***ACCORDO DI PROGRAMMMA
PER LA VALORIZZAZIONE
DEL LAGO D'IDRO***

***PARERE TECNICO PRO VERITATE
(art. 3 Accordo di Programma)***

***Dott. Ing. Carlo Giacomelli
Prof. Ing. Ugo Majone***

Fig. 2: imbocco della galleria di bypass prevista nel progetto preliminare

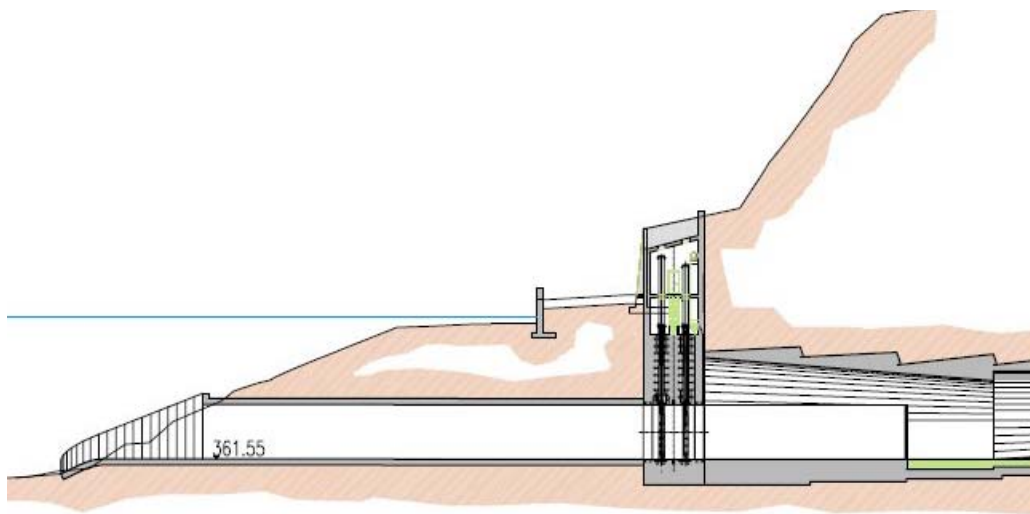
Le simulazioni numeriche eseguite nella fase di progettazione mostrano che l'imbocco della galleria di bypass è in grado di smaltire portate dell'ordine di 100–200 m³/s già a partire dagli istanti iniziali dell'onda di piena. Il livello massimo raggiunto dal lago durante l'evento di riferimento, con quota iniziale del lago a 370,00 m s.m., è risultato di 373,48 m s.m. e la portata massima evacuata dell'ordine di 300 m³/s. La tavola fuori testo IDR-01 (Allegato C) evidenzia l'isoipsa corrispondente ed il livello del lago in diverse località rivierasche. I dati sopraccitati, utilizzati quali punti di riferimento della presente relazione, sono riportati a pagina 39 della Relazione Idrologica e Idraulica del Progetto Preliminare (Elaborato PA000IDRT01A).

Fig. 3: alternativa 2) proposta dai Comuni

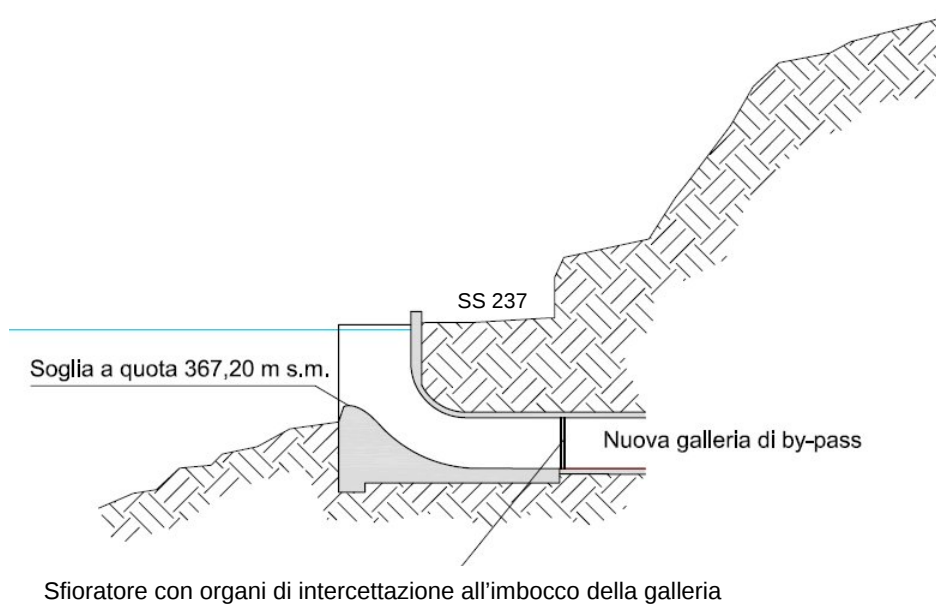
In sintesi le analisi condotte dagli scriventi hanno mostrato che la soluzione n. 1 dei Comuni è inadeguata sotto il profilo tecnico, soprattutto in termini di sicurezza idraulica.

La soluzione n. 2 (sfioratore con organi di intercettazione in corrispondenza dell'imbocco della galleria) consente di controllare l'evento di piena con tempo di ritorno di 1000 anni, seppure con prestazioni inferiori rispetto a quelle del progetto preliminare.

Fig. 7: massime portate scaricate e livelli massimi del lago al variare della lunghezza della soglia di sfioro

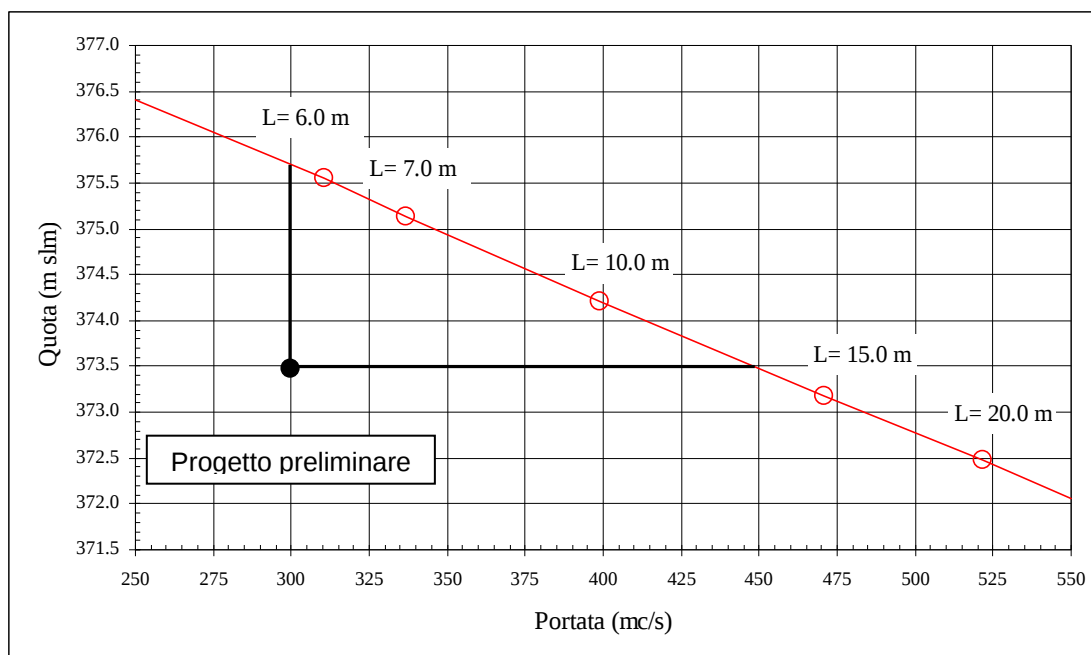
Come si vede le prestazioni degli scaricatori con soglia sfiorante libera sono decisamente peggiori di quella dell'imbocco sommerso previsto nel progetto preliminare. Infatti volendo contenere la portata massima da evacuare in $300 \text{ m}^3/\text{s}$ occorre una soglia sfiorante della lunghezza di circa 6 m il cui funzionamento determina, al presentarsi dell'onda di piena millenaria, un livello del lago di 375,80 m s.m., cioè di circa 2,30 m superiore a quella raggiunta con le opere del progetto preliminare; per contro, affinché la quota massima del lago non superi il valore di 373,48 (quota del progetto preliminare), la soglia sfiorante deve essere lunga circa 15 m e la portata massima scaricata risulta essere di $465 \text{ m}^3/\text{s}$ (di ben $165 \text{ m}^3/\text{s}$ superiore a quella evacuata dalle opere previste nel progetto preliminare) e non compatibile con l'alveo del Chiese a valle del lago. La tavola fuori testo IDR-01 (Allegato C) evidenzia, per diverse località rivierasche, le curve di livello relative alle quote sopra indicate: 375,80 m s.m. e 373,48 m s.m. (~373,50). Come si è già detto in precedenza il funzionamento degli scaricatori a stramazzo può migliorare anche notevolmente se nel momento in cui il carico supera un certo valore, la soglia sfiorante viene rigurgitata per l'esistenza di una sezione di controllo posta all'imbocco della galleria funzionante come luce a battente.

Fig. 15: schema (pianta e sezione) della soluzione proposta dai Comuni con paratoie in corrispondenza della sezione di imbocco della nuova galleria di bypass: alternativa 2 (quote idrometro)

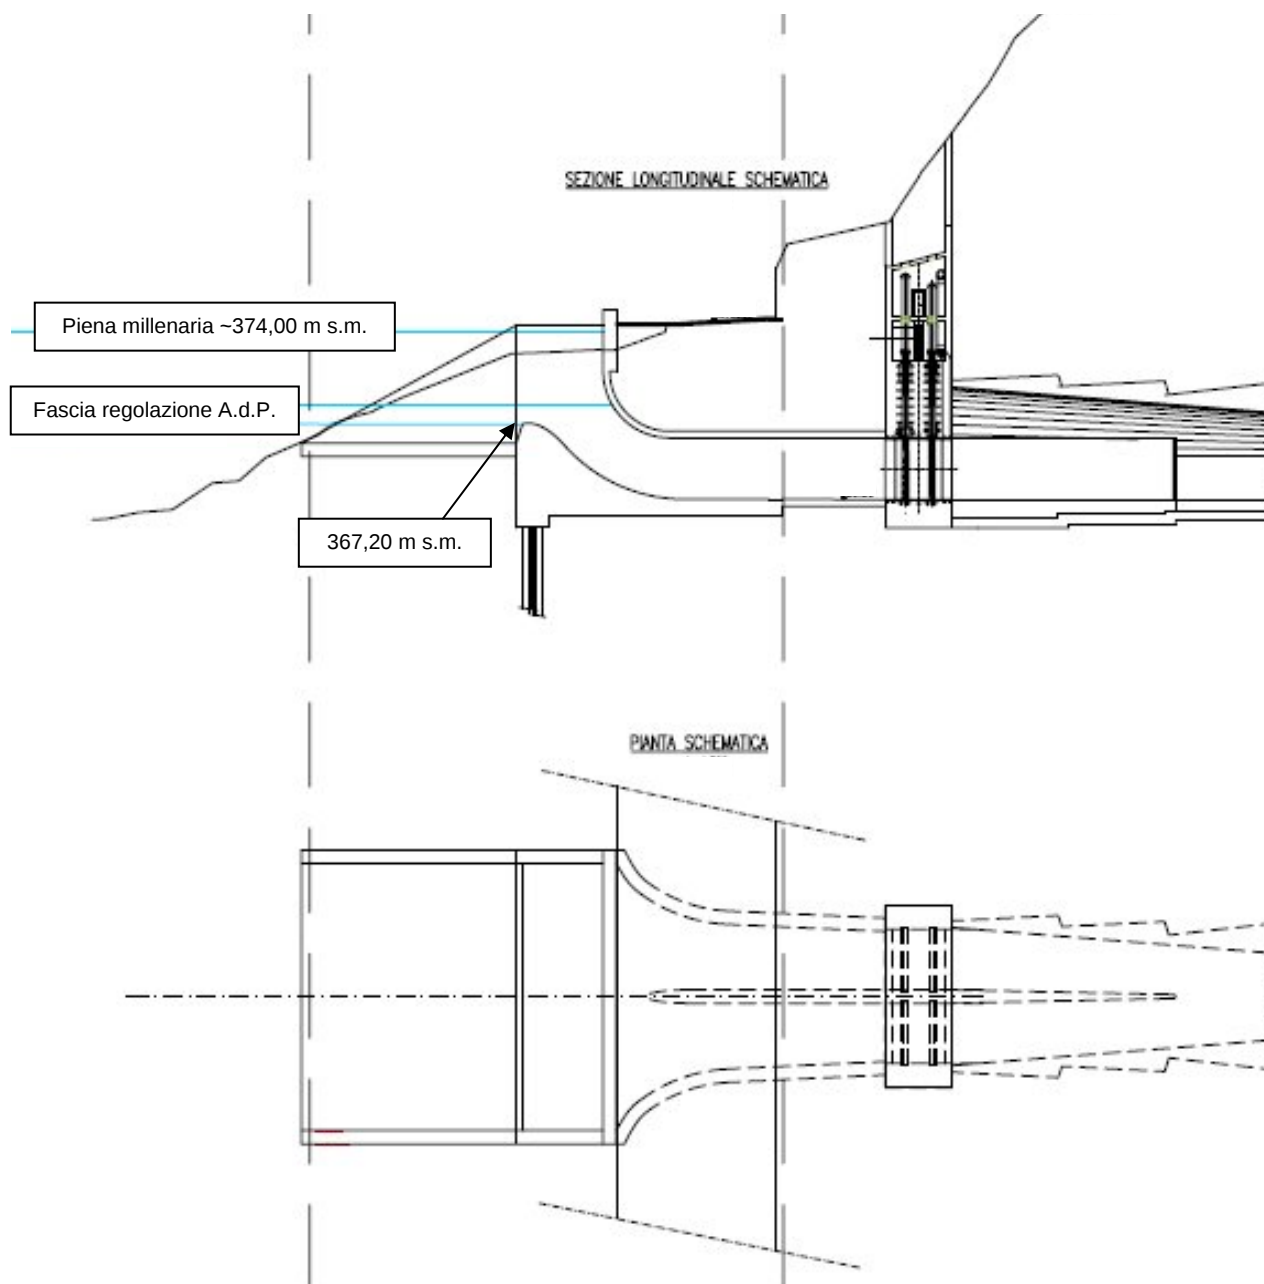
Per una stima di larga massima del costo del manufatto di imbocco riportato in figura 15 si è ipotizzato che le voci di costo delle apparecchiature elettromeccaniche, delle opere provvisorie e dei movimenti di terra siano della stessa entità di quelle del progetto preliminare; di modo che la sola voce che più influisce nella stima delle opere variare è quella relativa ai lavori murari ed ai ripristini e che può essere ritenuta, in una valutazione di larga massima, proporzionale ai relativi volumi. La cantierizzazione delle opere, che richiede ben 1'750'000,00 euro, può essere considerata del tutto simile per la soluzione di progetto e per l'alternativa considerata.

Seguendo questo criterio si è giunti a stimare **in circa 1'000'000 € il maggior costo** della soluzione dei Comuni; tale costo aggiuntivo è dunque pari a circa il 3% del totale dell'intervento (€ 29'950'000,00), quindi influente ai fini del confronto economico in discussione.
